**Stadt Runkel
Stadtteil Dehrn, Steeden und Hofen**

**Bebauungsplan „Sondergebiet Photovoltaik-Freiflächenanlage
Kalkwerk Steeden“**

hier: Abwägung eingegangene Stellungnahmen

Beschlussempfehlungen zu den im Rahmen der frühzeitigen Beteiligung der Öffentlichkeit (§ 3 Abs. 1 BauGB) und der Behörden und Träger öffentlicher Belange (§ 4 Abs. 1 BauGB) eingegangenen Stellungnahmen.

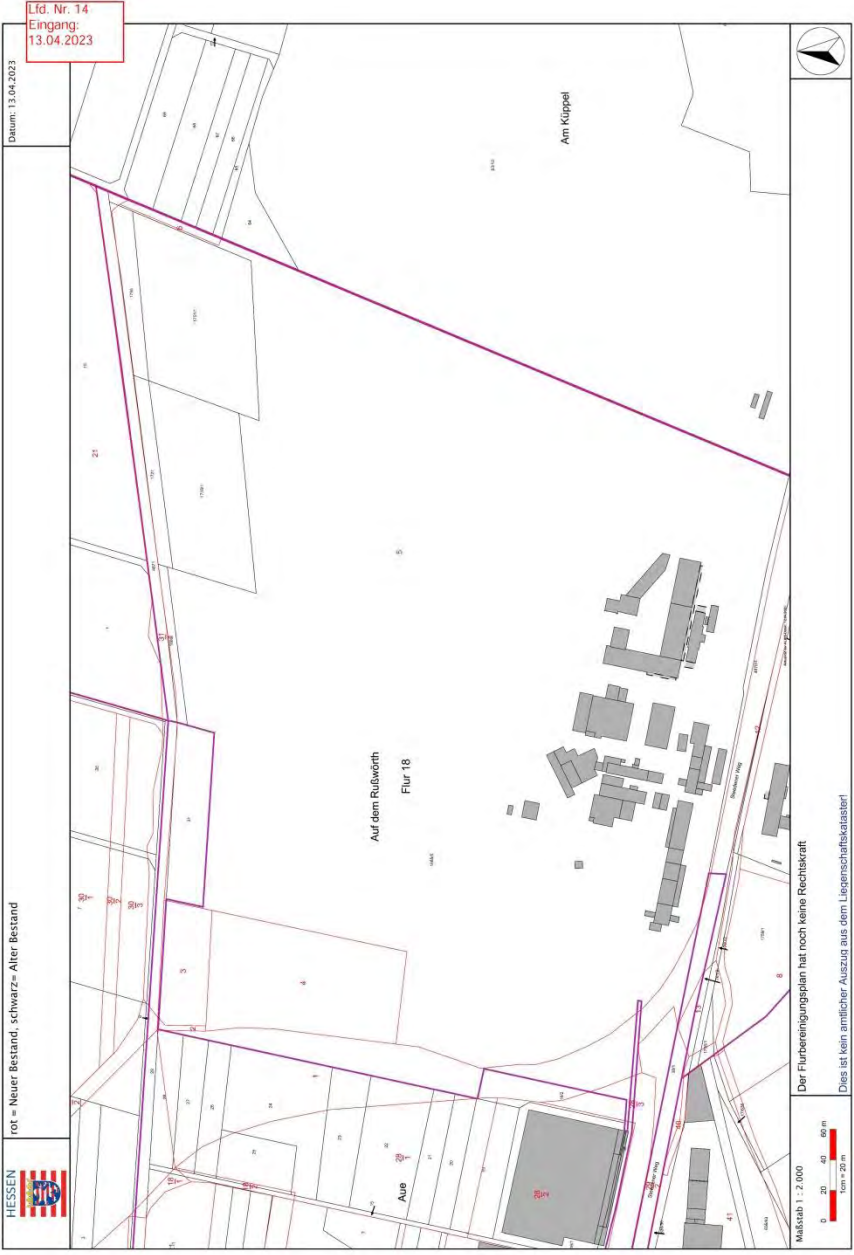
Unterhalb des soeben beschriebenen Stichweges, entlang der Böschung zur L 3063, liegt das Flurstück 4, Flur 54 (Neuer Bestand). Hierbei handelt es sich um eine planfestgestellte Ausgleichsmaßnahme von Hessen Mobil. Dieses Flurstück wurde im Rahmen einer Landverzichtserklärung (§ 52 FlurbG) im Jahre 2009 von der Firma Schaefer Kalk & Co. KG an Hessen Mobil abgetreten. Das weitere Vorgehen ist in diesem Fall mit Hessen Mobil abzustimmen.

Der Geltungsbereich wurde um die geplante Wegeparzelle reduziert.

Das Flurstück wurde aus dem Geltungsbereich genommen.

Es erfolgt eine Abstimmung und Verfahrensbeteiligung mit der Flurbereinigungsbehörde.
